Deliberazione del Direttore Generale n. 473 del 14/06/2016

Oggetto: Lavori di adeguamento antincendio C.P.I. elevatori - impianti elettrici - I LOTTO.
Affidamento incarico per redazione perizia di variante.

OGGETTO: Lavori di Adeguamento Antincendio C.P.I. elevatori – impianto elettrico 1° lotto riguardanti il corpo centrale.
- REDAZIONE PERIZIA DI VARIANTE E PROGRAMMA DEI LAVORI

**PROPOSTA DI REDAZIONE DI UNA PERIZIA DI VARIANTE
RELAZIONE AI SENSI DELL'ART. 161 C.3 DEL DLGS 207/2010**

PROGRAMMA LAVORI

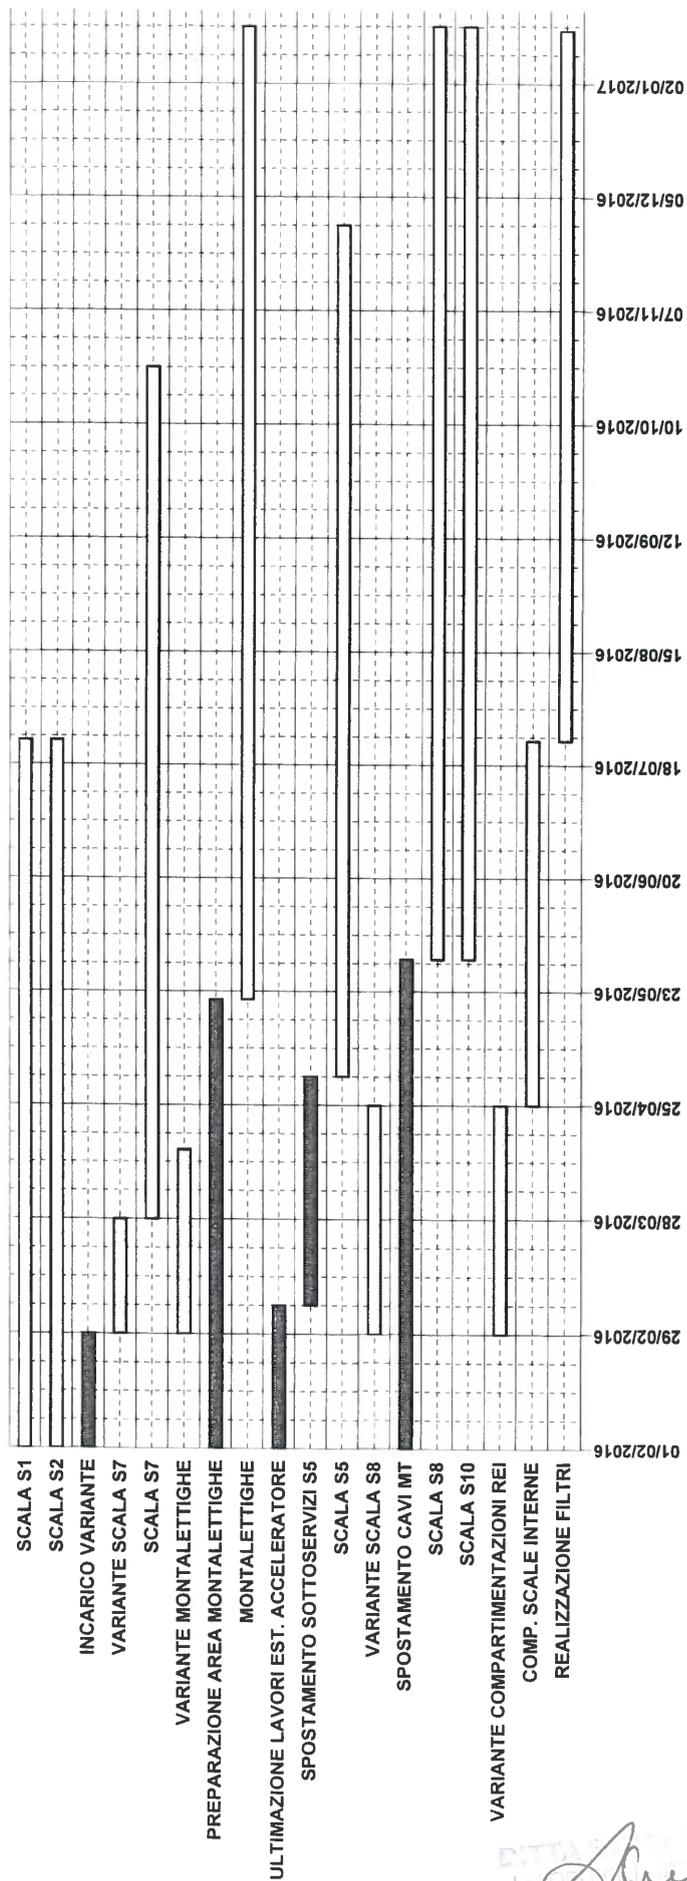
Dalle necessità di redigere la variante, per le cause precedentemente illustrate, consegue anche la necessità di rivedere la programmazione dell'appalto.

Al fine di definire un quadro complessivo della tempistica, oltre che della redazione della perizia di variante, si deve tenere conto anche delle attività di preparazione delle aree di cantiere propedeutiche alla loro

- Montalettighe per la necessità di liberare i locali da demolire e di spostare l'adduzione termica dalla centrale
- Scala S5 per la necessità di liberare l'area dal cantiere del nuovo acceleratore e di spostare le adduzioni idriche e le alimentazioni degli acceleratori esistenti, che interferiscono con la posizione della scala.
- Scala S8 per la necessità di liberare l'area dai cavi di alimentazione MT della cabina principale dell'edificio ospedaliero e dai cavi telefonici delle rete urbana

FASE	FASE CORRELATA	INIZIO	DURATA	FINE	ESECUTORE
1	SCALA S1		01/02/2016	174	24/07/2016	IMPRESA
2	SCALA S2		01/02/2016	174	24/07/2016	IMPRESA
3	INCARICO VARIANTE		01/02/2016	28	29/02/2016	AMMINISTRAZIONE
5	SCALA S7	4	28/03/2016	210	24/10/2016	IMPRESA
6						
7	PREPARAZIONE AREA MONTELETTIGHE		01/02/2016	110	21/05/2016	AMMINISTRAZIONE
8	MONTELETTIGHE	7	21/05/2016	240	16/01/2017	IMPRESA
9	ULTIMAZIONE LAVORI EST. ACCELERATORE		01/02/2016	35	07/03/2016	AMMINISTRAZIONE
10	SPOSTAMENTO SOTTOSERVIZI S5	9	07/03/2016	55	02/05/2016	AMMINISTRAZIONE
11	SCALA S5	10	02/05/2016	210	28/11/2016	IMPRESA
13	SPOSTAMENTO CAVI MT		01/02/2016	120	31/05/2016	AMMINISTRAZIONE
14	SCALA S8	13	31/05/2016	230	16/01/2017	IMPRESA
15	SCALA S10	13	31/05/2016	230	16/01/2017	IMPRESA
17	COMP. SCALE INTERNE	16	25/04/2016	90	24/07/2016	IMPRESA
18	REALIZZAZIONE FILTRI	17	24/07/2016	175	15/01/2017	IMPRESA

PROGRAMMA LAVORI

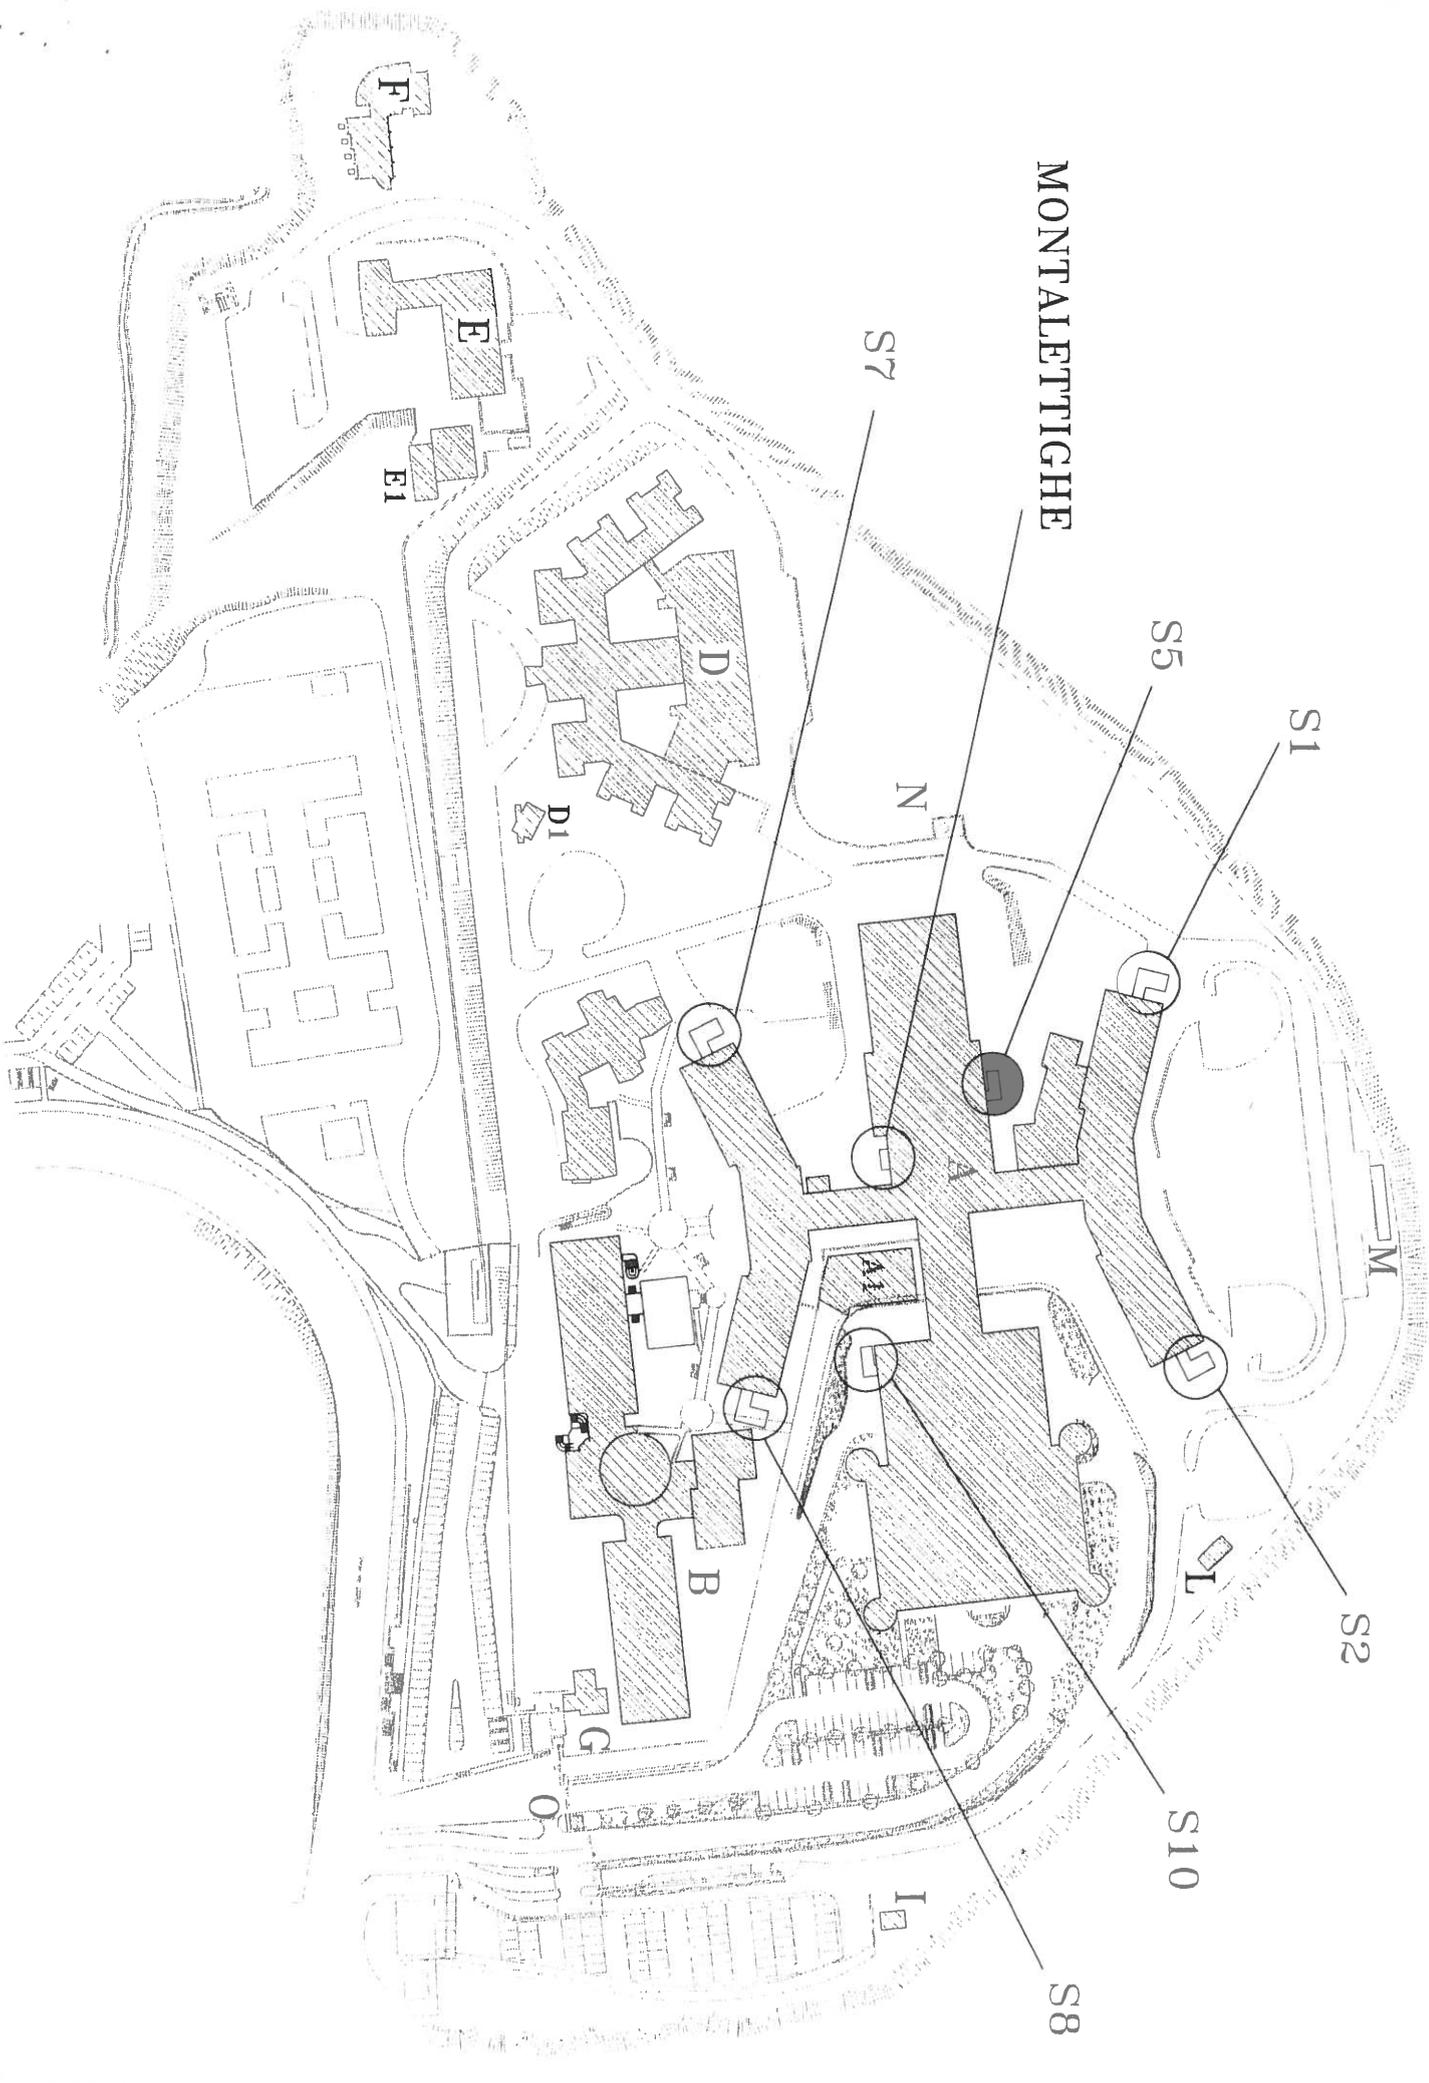
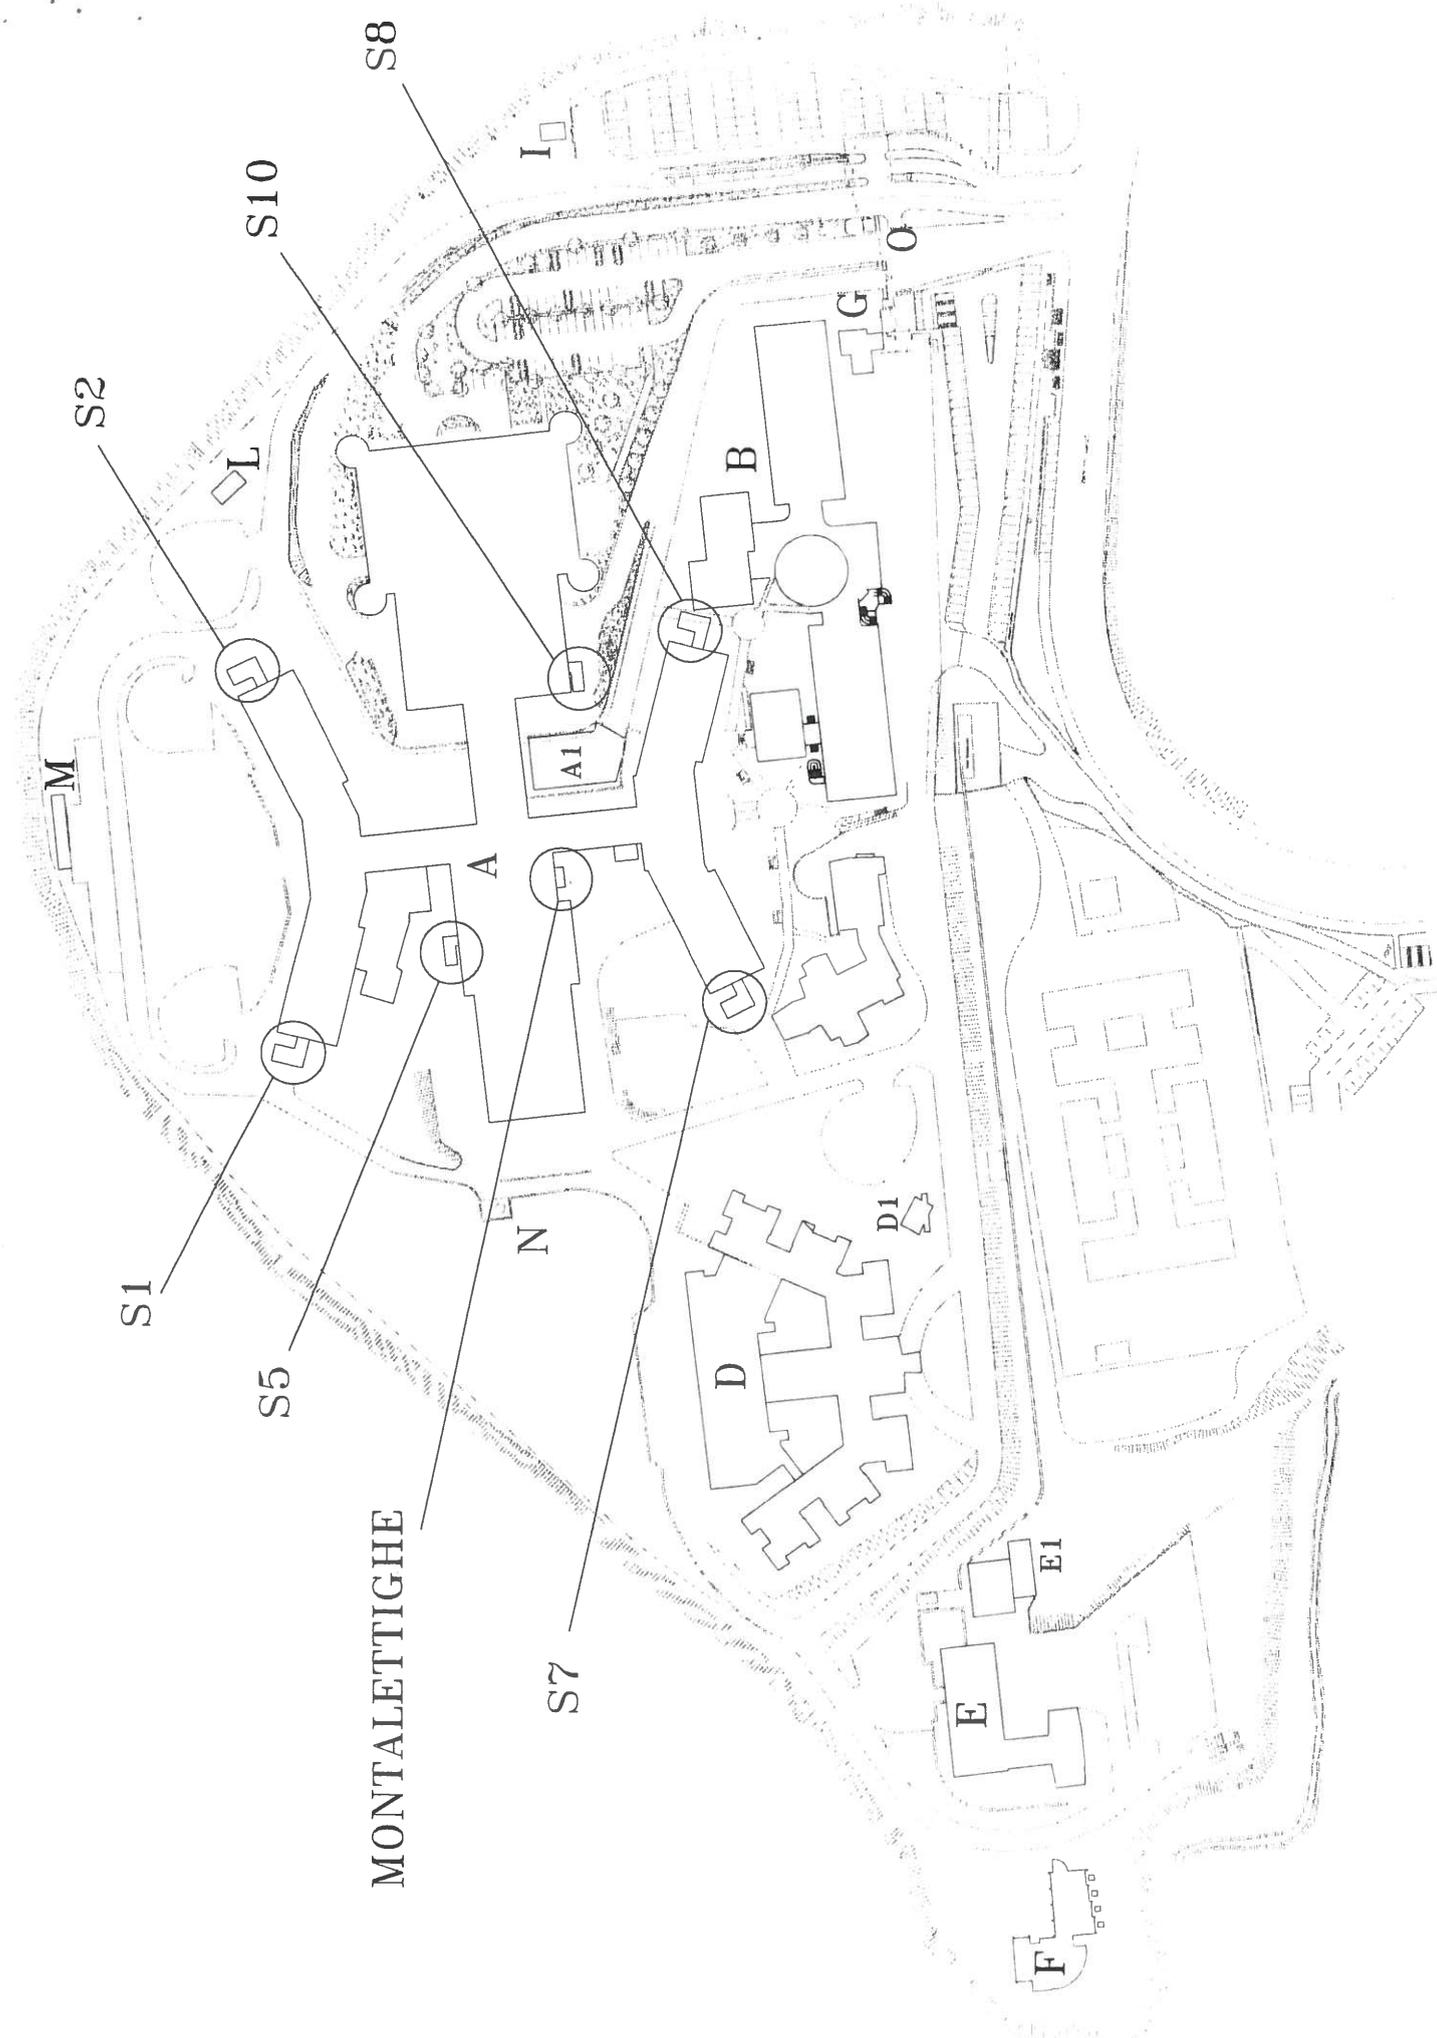
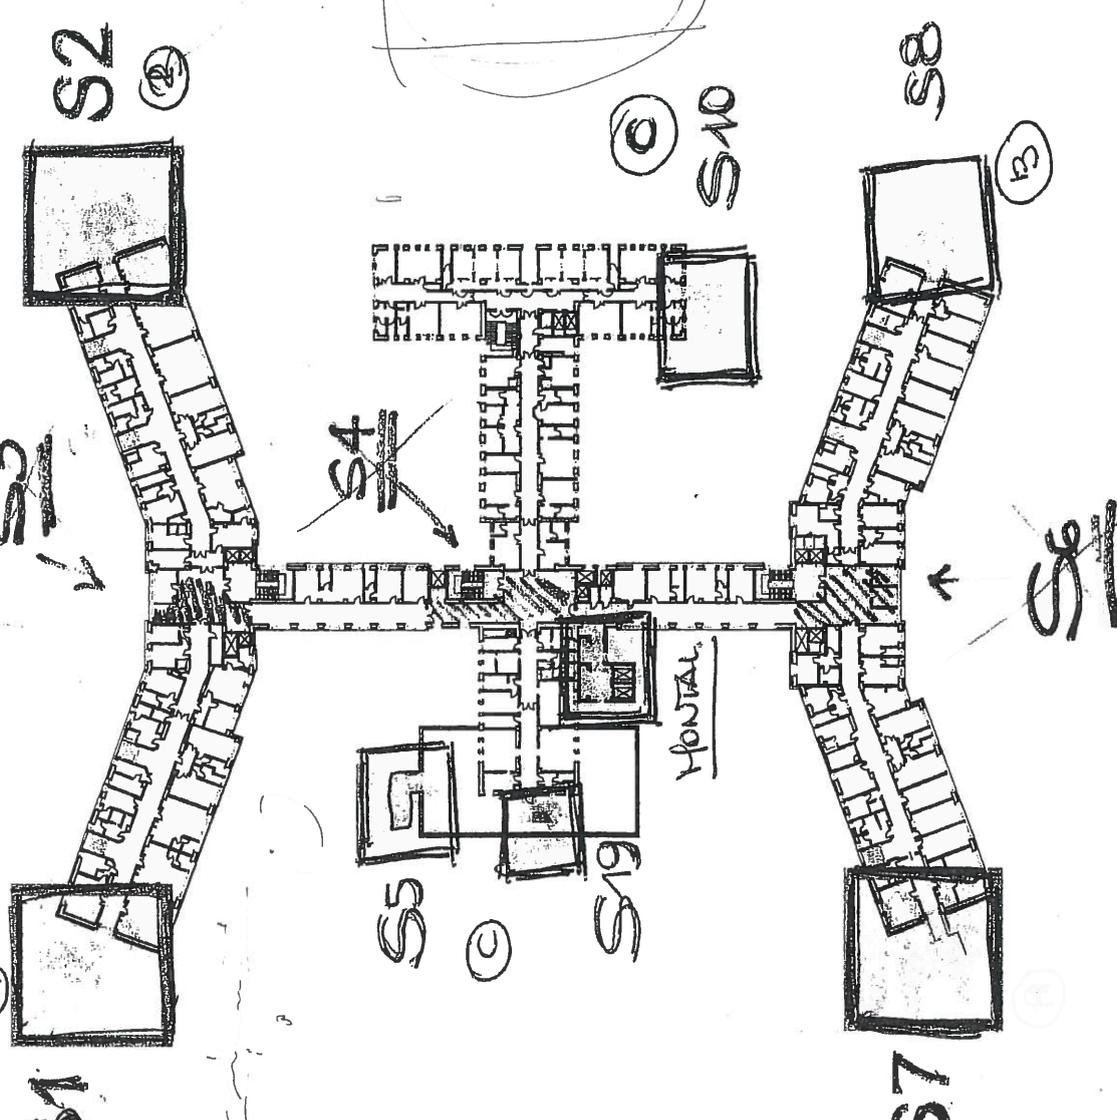
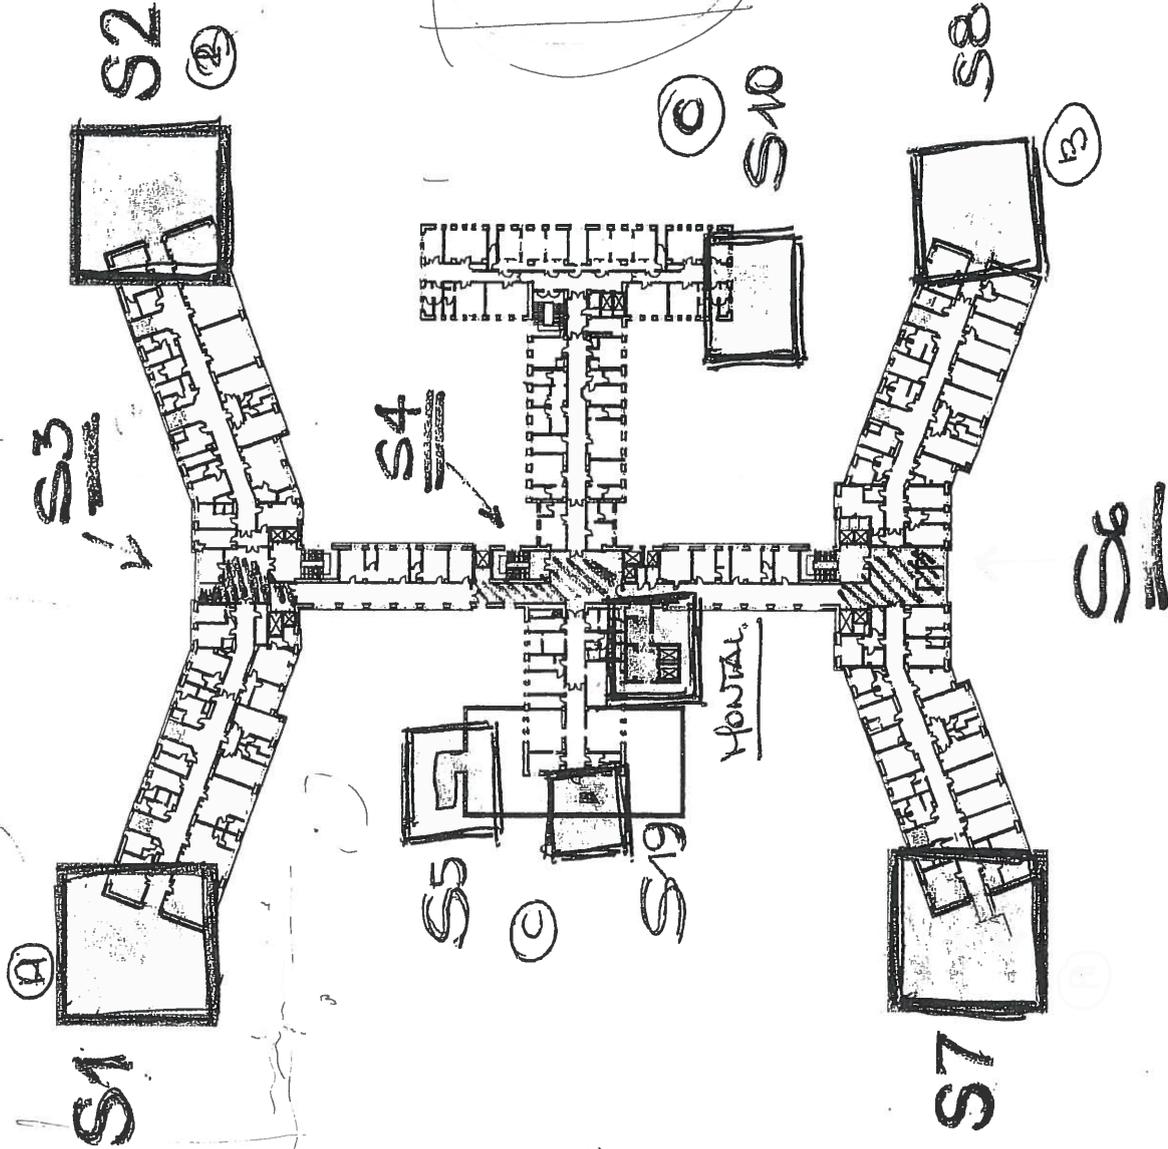
- Montalettighe per la necessità di liberare i locali da demolire e di spostare l'adduzione termica dalla centrale
- Scala S5 per la necessità di liberare l'area dal cantiere del nuovo acceleratore e di spostare le adduzioni idriche e le alimentazioni degli acceleratori esistenti, che interferiscono con la posizione della scala.
- Scala S8 per la necessità di liberare l'area dai cavi di alimentazione MT della cabina principale dell'edificio ospedaliero e dai cavi telefonici delle rete urbana

Di tutto ciò si è tenuto conto nel programma procedimentale ed amministrativo che si allega, nel quale sono evidenziate in azzurro le attività di cantiere di competenza della ditta (che sono state mantenute nella durata prevista nel programma lavori allegato al verbale di consegna), in verde le attività progettuali per la progettazione della variante (anche esse di competenza della ditta trattandosi di appalto integrato) ed in rosso le attività tecniche ed amministrative della stazione appaltante per affidare la progettazione della variante e per liberare le aree di cantiere.

FASE	FASE CORRELATA	INIZIO	DURATA	FINE	ESECUTORE
1	SCALA S1		01/02/2016	174	24/07/2016	IMPRESA
2	SCALA S2		01/02/2016	174	24/07/2016	IMPRESA
3	INCARICO VARIANTE		01/02/2016	28	29/02/2016	AMMINISTRAZIONE
4	VARIANTE SCALA S7	3	29/02/2016	28	28/03/2016	PROGETTISTA
5	SCALA S7	4	28/03/2016	210	24/10/2016	IMPRESA
6	VARIANTE MONTALETTIGHE	3	29/02/2016	45	14/04/2016	PROGETTISTA
7	PREPARAZIONE AREA MONTALETTIGHE	7	21/05/2016	110	21/05/2016	AMMINISTRAZIONE
8	MONTALETTIGHE	7	21/05/2016	240	16/01/2017	IMPRESA
9	ULTIMAZIONE LAVORI EST. ACCELERATORE	9	01/02/2016	35	07/03/2016	AMMINISTRAZIONE
10	SPOSTAMENTO SOTTOSERVIZI S5	9	07/03/2016	56	02/05/2016	AMMINISTRAZIONE
11	SCALA S5	10	02/05/2016	210	28/11/2016	IMPRESA
12	VARIANTE SCALA S8	3	29/02/2016	56	25/04/2016	PROGETTISTA
13	SPOSTAMENTO CAVI MT	13	01/02/2016	120	31/05/2016	AMMINISTRAZIONE
14	SCALA S8	13	31/05/2016	230	16/01/2017	IMPRESA
15	SCALA S10	13	31/05/2016	230	16/01/2017	IMPRESA

16	VARIANTE COMPARTIMENTAZIONI REI	3	29/02/2016	56	25/04/2016	PROGETTISTA
17	COMP. SCALE INTERNE	16	25/04/2016	90	24/07/2016	IMPRESA
18	REALIZZAZIONE FILTRI	17	24/07/2016	175	15/01/2017	IMPRESA
